**COMITATO VALUTAZIONE DI IMPATTO AMBIENTALE**

**Parere n. 2 della seduta 14.03.2022**

**OGGETTO:** Ditta: Metalrecycling Venice S.r.l.  
Sede: via dell'Elettronica snc – Marghera (VE) Loc. Malcontenta.  
Intervento: Progetto di variante sostanziale ad impianto di trattamento rifiuti non pericolosi autorizzato ex art. 208 DLgs 152/06 e ss.mm.ii.  
Inserimento di nuova linea di recupero rifiuti metallici e altre modifiche.  
Procedura di verifica di assoggettabilità a VIA ai sensi dell'art.19 del D.lgs. 152/2006 e ss.mm.ii.

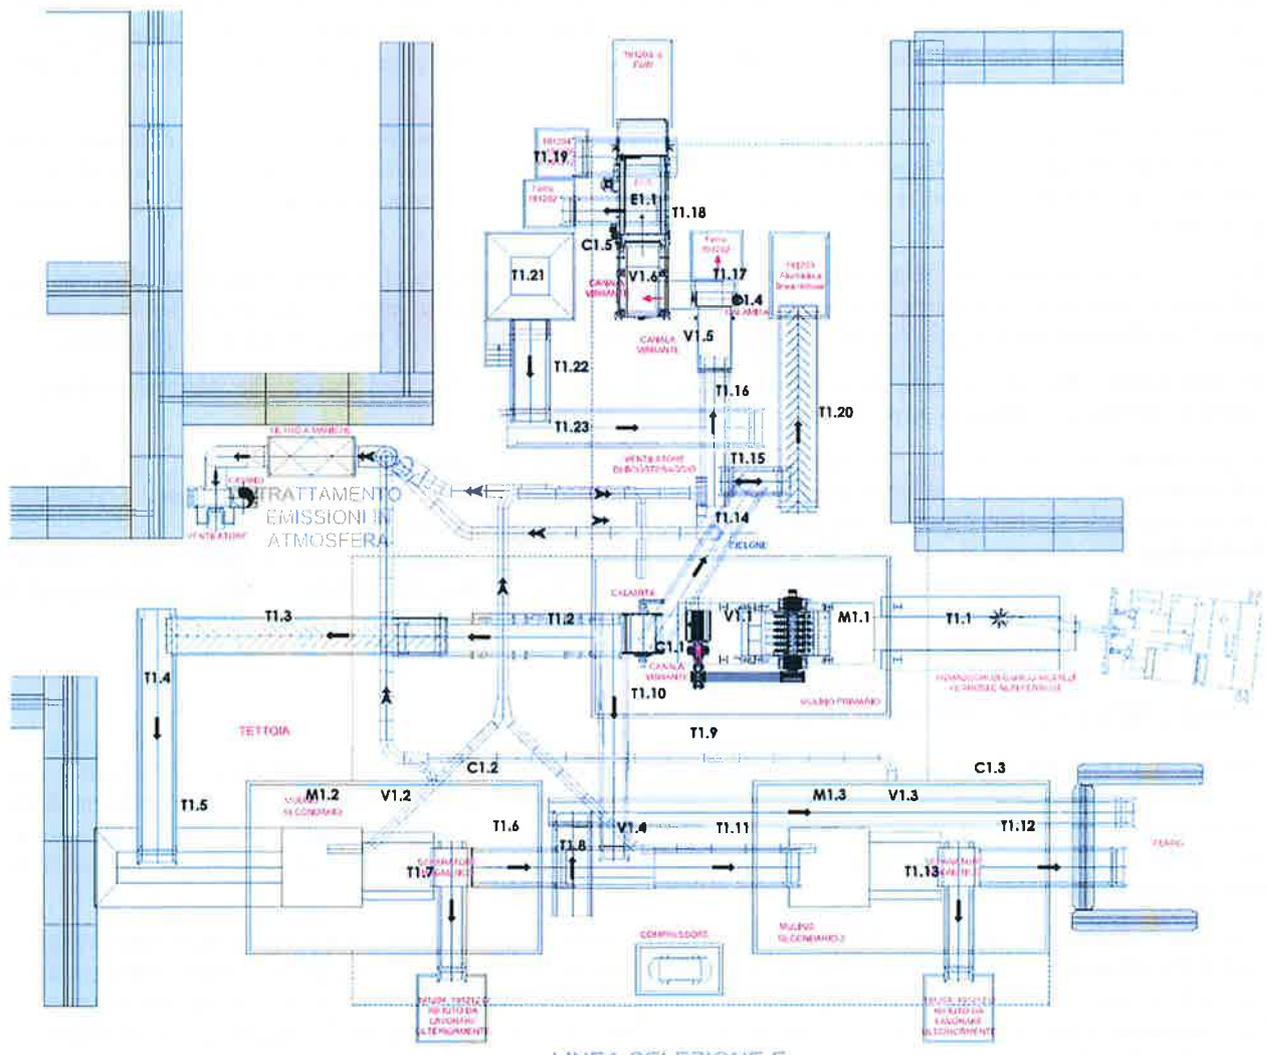
Inoltre è stata effettuata la seguente richiesta integrazioni al punto 4): "Al fine di contenere le emissioni diffuse, si richiede di evidenziare in planimetria le parti chiuse/aperte dei nastri trasportatori"

Il proponente, diversamente a quanto riportato in Relazione Tecnica, ha risposto: "Tutti i nastri attualmente presenti e di futura installazione sono aperti, ancorché dotati di spondine di contenimento più o meno estese in funzione del materiale trasportato." Inoltre riporta quanto segue: "I punti di potenziale formazione delle polveri sono stati dotati di cappa / sistema di aspirazione localizzata (linea A+B).

Nella linea E la polverosità si concentra nel vaglio e nel nastro dei fini, per cui il vaglio è stato chiuso e messo sotto aspirazione. Sul salto finale del nastro del sottovaglio viene aggiunta una cappa di aspirazione collegata alla linea di aspirazione del vaglio e quindi al filtro a maniche e al punto finale di emissione, O200 mm, senza variare le emissioni complessivamente aspirate come da progetto depositato."

Figura 17 –nuova tettoia per stoccaggio materiali ferrosi

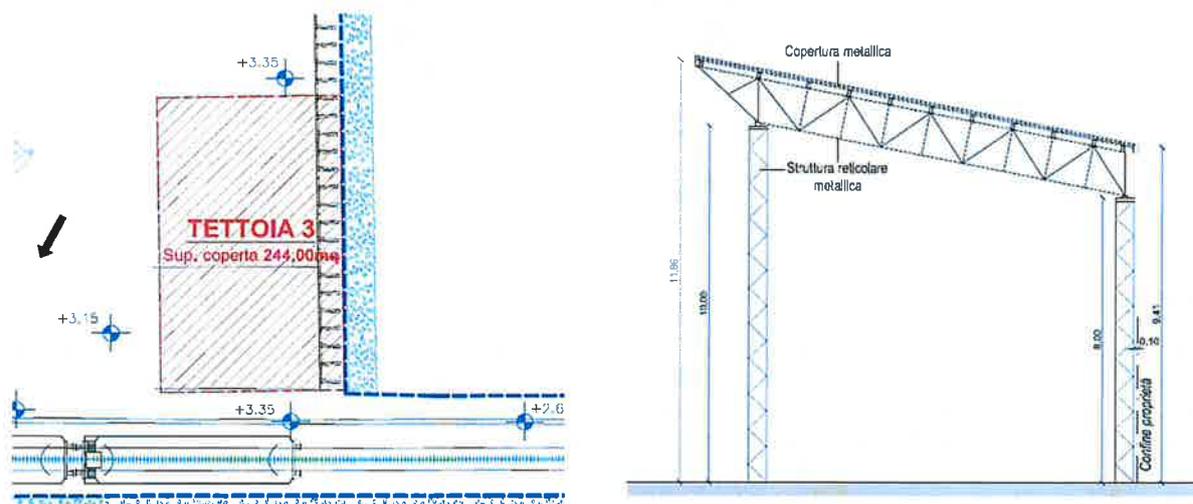
L'aspetto relativo alla situazione della tettoia è stato oggetto di richiesta integrazioni al punto 2) dove si chiedeva: "Al fine di comprendere se gli stoccaggi dei rifiuti eventualmente polverulenti sotto tettoia, possano dare adito a emissioni diffuse, si chiede di confermare se la tamponatura, in c.a. e pannelli in acciaio, della tettoia localizzata lungo il lato Nord, è verticalmente completa in tutti i tre lati e quindi c'è solo un lato aperto. Specificare se quest'ultimo lato è completamente aperto oppure è parzialmente tamponato nella parte superiore".

La ditta ha evidenziato che la tettoia lungo il lato nord è completamente tamponata su tre lati, la zona dedicata alla linea E è separata dalle aree di stoccaggio tramite elementi in CLS prefabbricati di altezza di 5 metri. Sul lato anteriore, non ci sono tamponamenti.
